ZARZĄD DRÓG MIEJSKICH

Dot. postępowania prowadzonego w trybie przetargu nieograniczonego na:
„Wykonanie robót budowlanych dla zadania inwestycyjnego pt.: ”Przebudowa al. Zjednoczenia na odcinku od ul. Żeromskiego do ul. Marymonckiej”.

Numer postępowania DPZ/25/PN/21/19

Miasto Stołeczne Warszawa – Zarząd Dróg Miejskich na podstawie art. 38 ust. 1 pkt 3) oraz ust. 4 Ustawy z dnia 29 stycznia 2004 r. Prawo Zamówień Publicznych (Dz. U. z 2018, poz. 1986 z późn. zm.) odpowiada na pytania Wykonawców oraz dokonuje zmiany treści specyfikacji istotnych warunków zamówienia poprzez skorygowanie przedmiarów robót, dokumentacji technicznej, Opisu Przedmiotu Zamówienia, wzoru umowy oraz zmianę terminu składania i otwarcia ofert.

Rys. 48 Schemat stojaka rowerowego w kształcie odwróconej litery „U”.

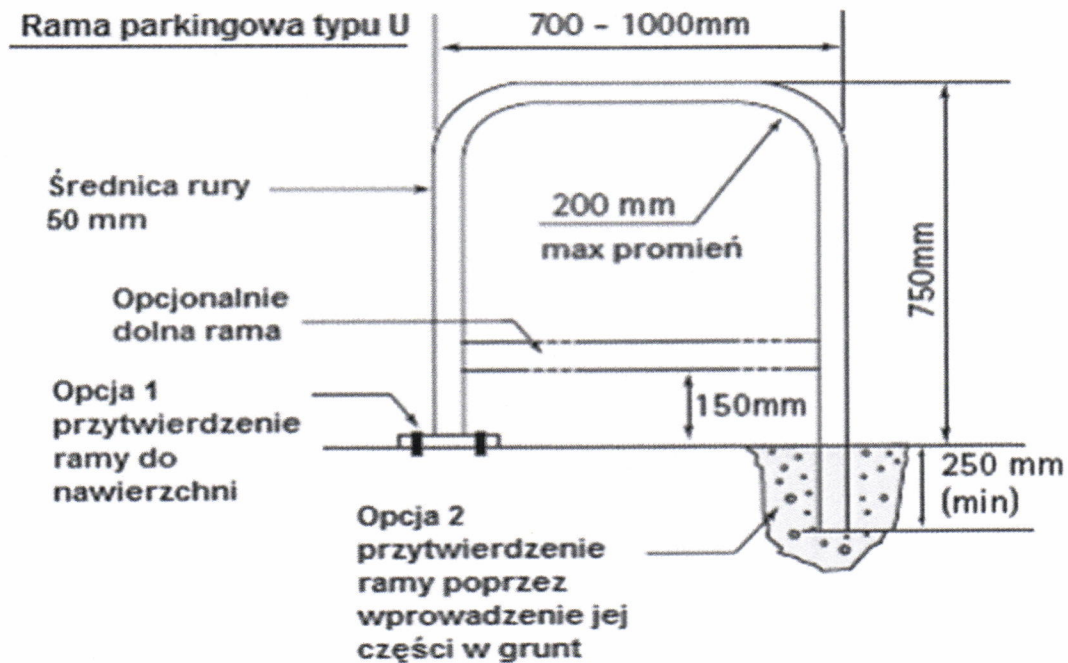
Zwracamy się z prośbą o uściślenie wymaganych przez Zamawiającego parametrów technicznych (długość, wysokość, średnica, materiał) stojaków rowerowych typu U.

Stojak rowerowy musi spełniać następujące parametry techniczno – funkcjonalne Wg pkt. 10.3 "Standardów projektowych i wykonawczych dla systemu rowerowego w m.st. Warszawie" oraz wymagań ZDM:

1. Umożliwiać bezpieczne oparcie i przypięcie m.in. za pomocą U-locka (kłódka szklowa), co najmniej dwóch rowerów niezależnie od rozmiaru ramy, szerokości opony czy też kształtu kierownicy,
2. Posiadać kształt odwróconej litery „U” uzyskany poprzez odpowiednio zagięty pojedynczy przekrój rurowy, z zaokrąglonymi wierzchołkami, bez dodatkowych elementów zdobniczych i funkcjonalnych (np. zaczepów, uchwytów).
3. Wykonany ze stopu stali nierdzewnej, szlifowanej, o powłoce matowej,
4. Przekrój rurowy o średnicy pomiędzy 47 a 62 mm, grubość ścianki pomiędzy 2 a 3 mm,
5. Wysokość mierzona od poziomu nawierzchni do szczytu: między 600 a 800 mm,
6. Szerokość stojaka powinna być od 700 do 1000 mm,
7. Przygotowanie do montażu za pomocą kotwienia w fundamencie betonowym na głębokość minimum 300 mm,

8. Posiadać komplet elementów poprzecznych np. bolców uniemożliwiających wyjęcie stojaka z fundamentu betonowego,
9. Posiadać komplet maskownic wykonanych z tego samego materiału co rura, w powłoce matowej i wymiarach minimalnych 120 mm oraz od 2 do 3 mm grubości,
10. Posiadać naniesiony trwały logotyp Zamawiającego w postaci graweru,
11. Mieć gładką powierzchnię stojaka, wolną od rys, zabrudzeń i przebarwień,
12. Kolor: niemalowany (naturalny).
13. Schemat stojaka rowerowego wraz ze sposobem montażu.
